2025年日本国際博覧会 会場外駐車場  
配慮計画書についての検討結果（答申）

令和3年12月

堺市環境影響評価審査会

本検討結果は、審査会が堺市長から専門的事項に係る環境の保全の見地からの意見を求められた「2025年日本国際博覧会 会場外駐車場 配慮計画書」について、その内容を専門的な観点から慎重かつ厳正に調査・検討した結果を取りまとめたものである。

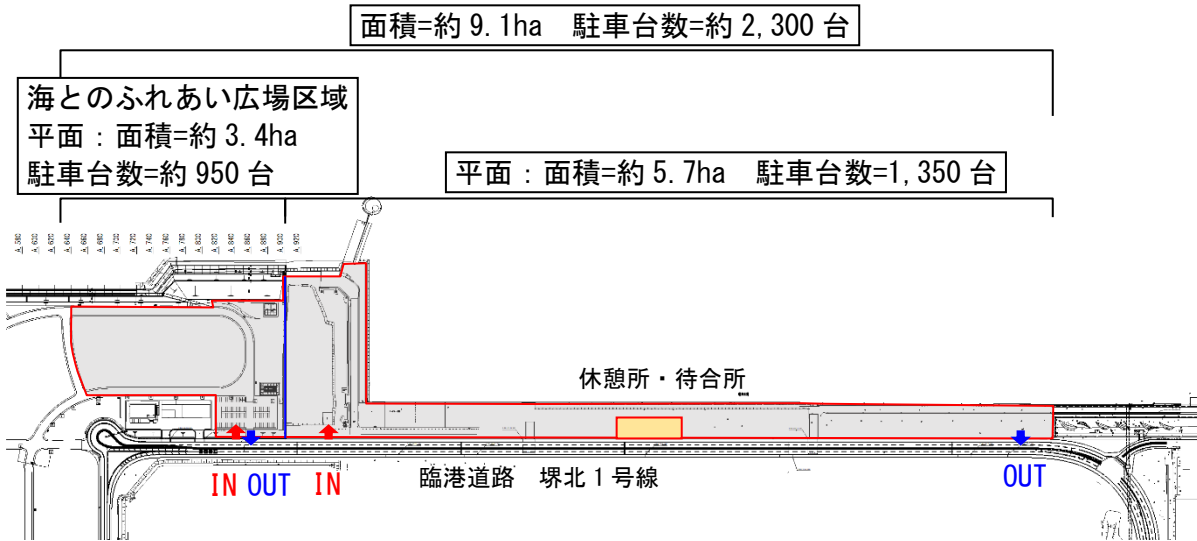
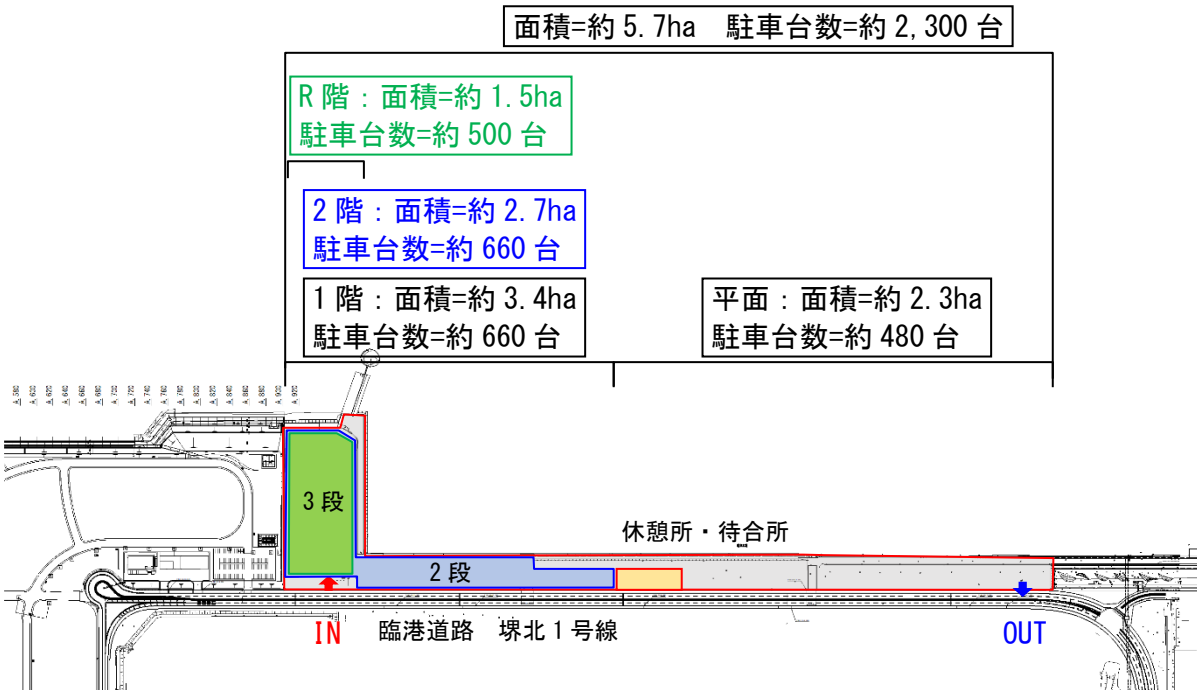
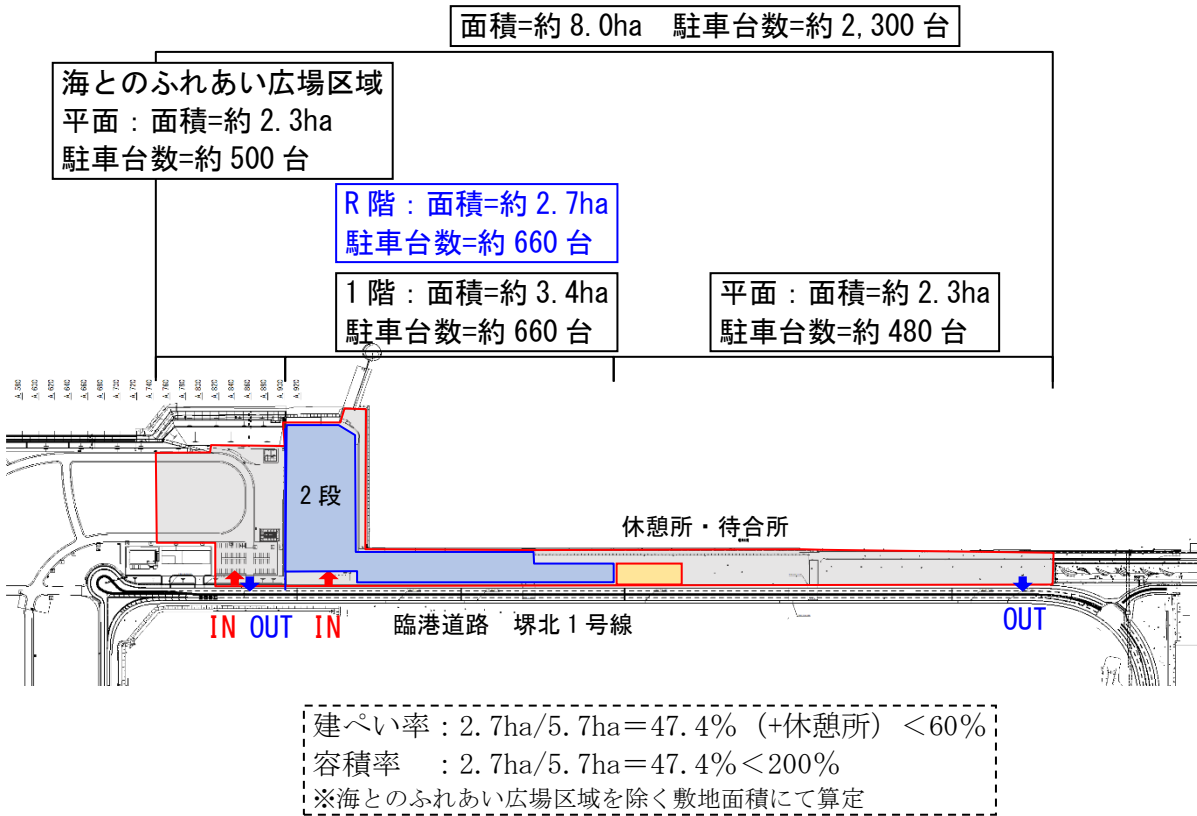
- 各案において休憩所・待合所を事業計画地の中央部に配置した理由、並びに第2案及び第3案において立体駐車場を休憩所・待合所の西側に配置した理由を事業者を確認したところ、回答は次のとおりであった。

- 休憩所・待合所の西側のエリアに駐車した車両は、駐車場を出場する際には休憩所・待合所の北側を通過して出口に向かうと考えられるが、休憩所・待合所の北側の幅が狭く、東側出口の近傍に匠町西交差点があることから、出場車両が集中する時間帯に場内での車両の滞留や周辺道路の渋滞が生じる可能性がないか事業者の説明を求めた。また、駐車場内の円滑な交通を確保するための対策についても説明を求めた。これらに対する事業者の回答は次のとおりであった。

- 各案におけるパークアンドライドバスの停留所の位置と、駐車場所から停留所、休憩所・待合所間の歩道の位置、駐車場内の歩行者の安全対策について事業者の説明を求めたところ、回答は次のとおりであった。

事業計画地が細長い用地であること、各駐車マスから休憩所・待合所までの距離が遠くならないこと、パークアンドライドバス昇降場所の安全性（直線部で見通しが良い）等を考慮し、事業計画地の中央部に休憩所・待合所を1箇所設置しました。

事業計画地の東側を立体駐車場とした場合、西側に建設するよりも駐車面積に対して車路の面積が大きくなり非効率であるため、西側のまとまった土地を活用した配置としました。また、保全対象施設となる工場寮への影響を踏まえ、出来る限り離れた西側に立体駐車場を配置しました。（なお、いずれも現時点での検討状況に基づくものであるため、今後の検討により施設配置は変更となる場合があります。）

施設内の交通流動については、今後の施設設計において詳細に検討する予定です。

停留所の位置は、現段階では事業計画地の中央付近を想定していますが、詳細な配置や歩道の位置については現在検討中です。車両動線の配慮や警備員の配置等、歩行者の安全確保に努めてまいります。

- 施設の設計に当たっては、駐車場内及び周辺道路の円滑な交通や歩行者の安全が十分確保されるように、車路、歩道、照明、パークアンドライドバスの停留所等の施設の適切な配置について早期に検討する必要がある。

図Ⅱ-3-2 予測断面

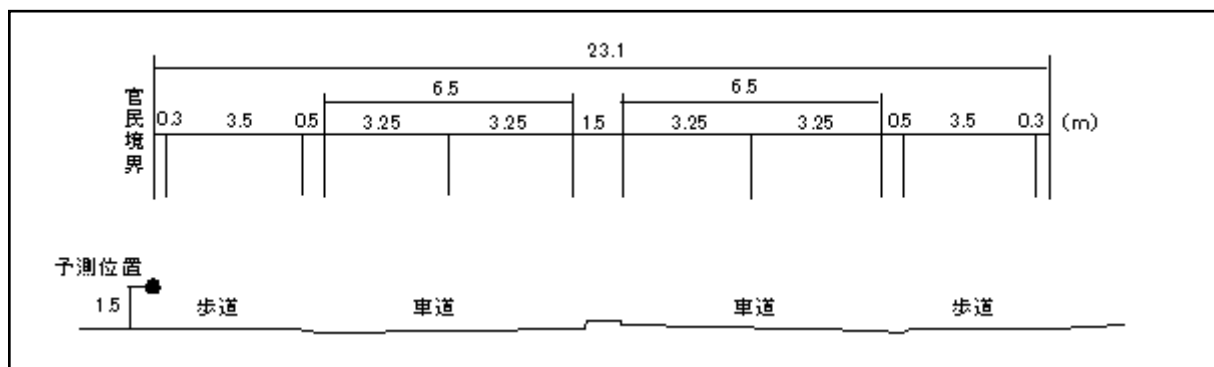
- 予測地点は事業計画地周辺で保全対象施設が存在する1地点とされているが、施設利用車両の市街地方面からの一般道路の走行ルート別交通量と市街地方面からの道路沿道において予測地点を選定しなかった理由を説明し、これらの道路沿道における大気質への影響について見解を示すよう事業者に求めたところ、回答は次のとおりであった。

- 大気質（騒音・振動も同様）の予測地点は事業計画地近傍の保全対象施設の位置のみとされているが、本事業によって道路の交通量が増える範囲はより広域となる可能性があるため、準備書の段階では、三宝出入口以東の道路も含めた調査・予測が必要と考えられる。このことについての見解を事業者に求めたところ、回答は次のとおりであった。

一般道路（市街地方面）の走行ルート別交通量は未定であり、今後詳細な検討を行うこととしております。現時点の想定では施設利用車両の大部分は高速道路を利用し、一般道路の利用は僅かで見込んでおり、この交通量は複数の道路に分散するため、特定の市街地道路の交通量は更に少なくなると考えられます。

今後、三宝出入口以東の道路も含めた範囲で交通量調査を行い、本事業に伴う交通影響を確認することとしており、その結果を踏まえ、大気質（騒音・振動も同様）に係る適切な予測地点を設定してまいります。

- 現時点では市街地方面の一般道路の走行ルート別交通量が未定であるが、利用台数は僅かであると見込まれている。また、配慮計画書では交通量が集中する箇所に予測地点を設定している。これらのことから、配慮計画書における予測地点の設定については、特に問題ないと考えられる。
- しかし、本事業の実施に伴い、事業計画地近傍のみならず、より広域での交通量の変化が生じる可能性があることから、本事業に伴う交通影響の確認結果を踏まえ、実施計画書において大気質、騒音、振動の予測地点を適切に設定する必要がある。

図 II-3-5 眺望地点

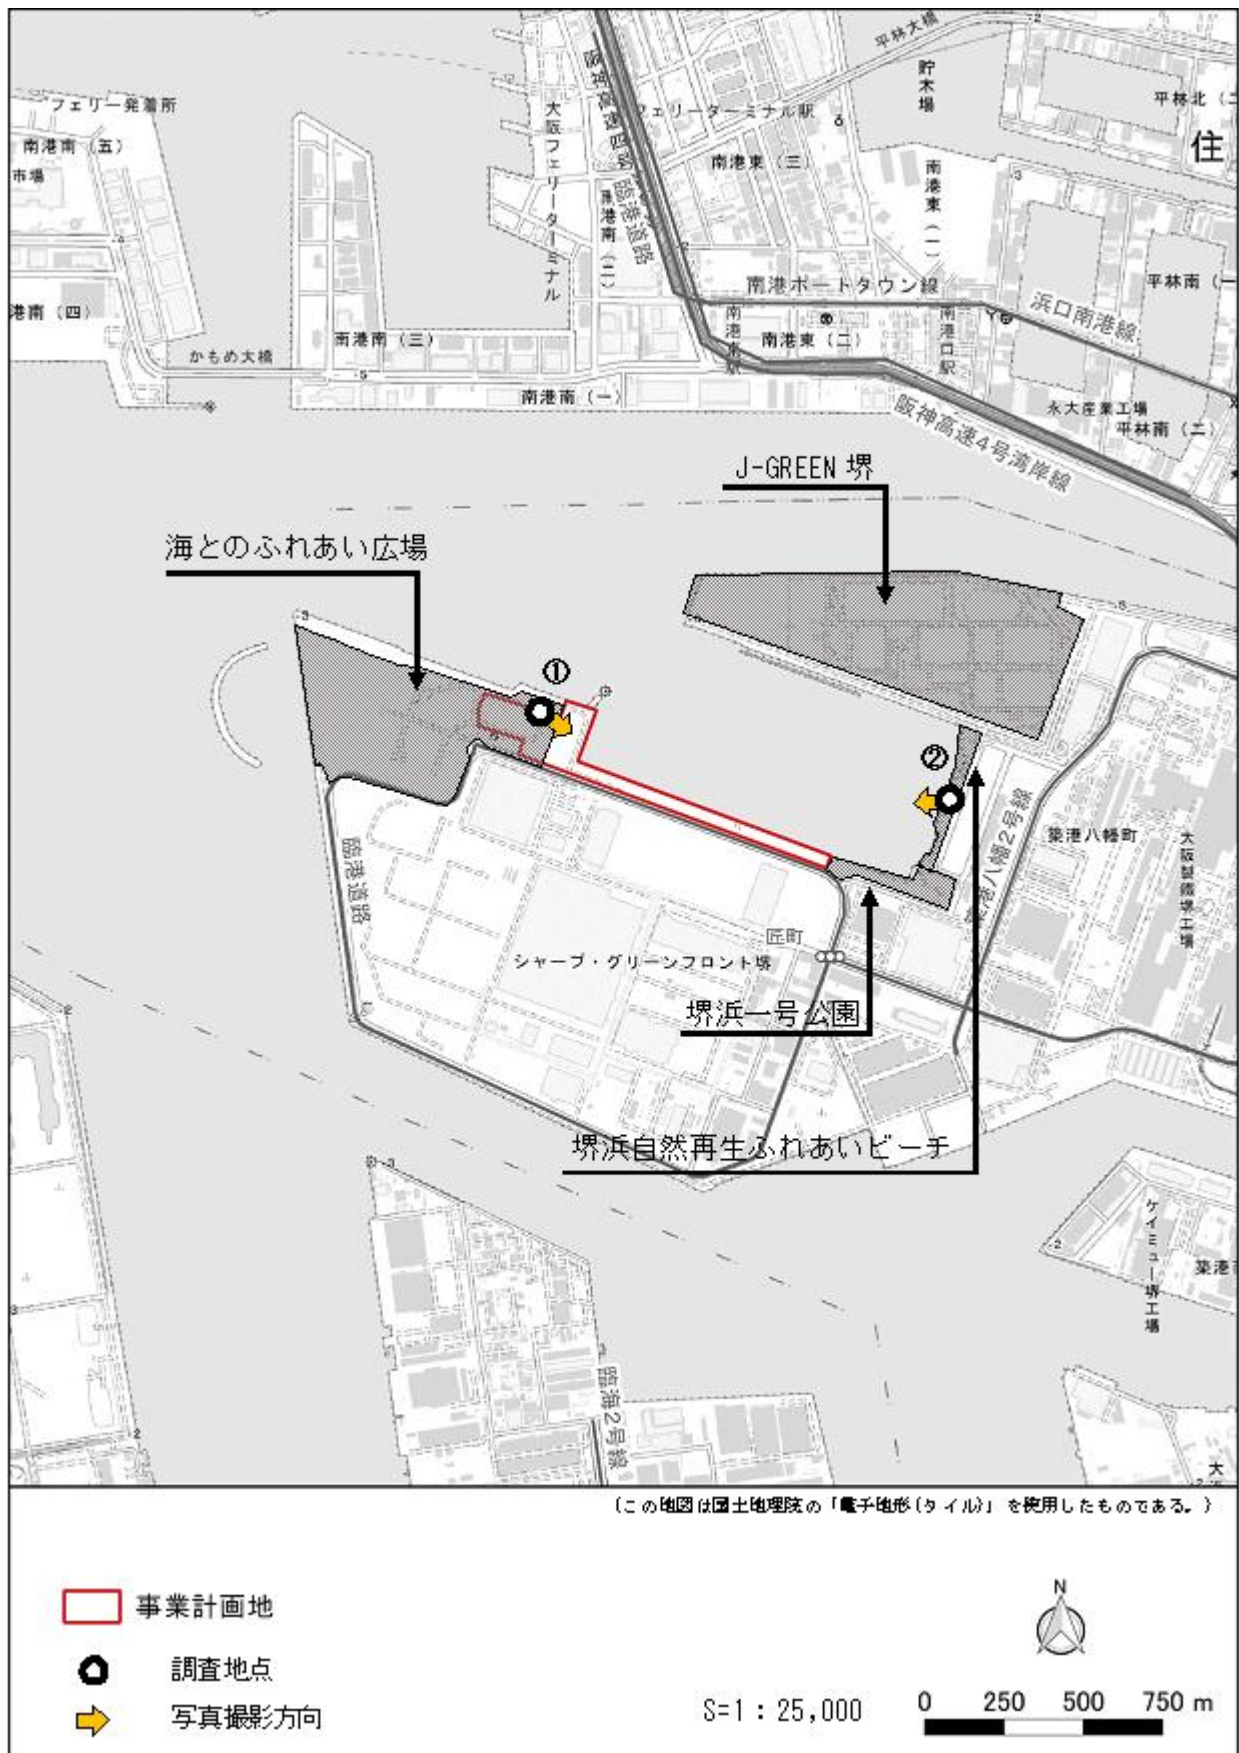
- 堺浜一号公園を東側からの眺望地点として選定しなかった理由について、事業者の説明を求めたところ、回答は次のとおりであった。

堺浜一号公園の東端には植樹帯があり、公園内の芝生広場からは事業計画地が直接は見えないこと、3案共通して公園周辺の事業計画地は平面駐車場とする計画であり、アスファルト舗装されている現況の景観と大きな変化がないことから選定していません。
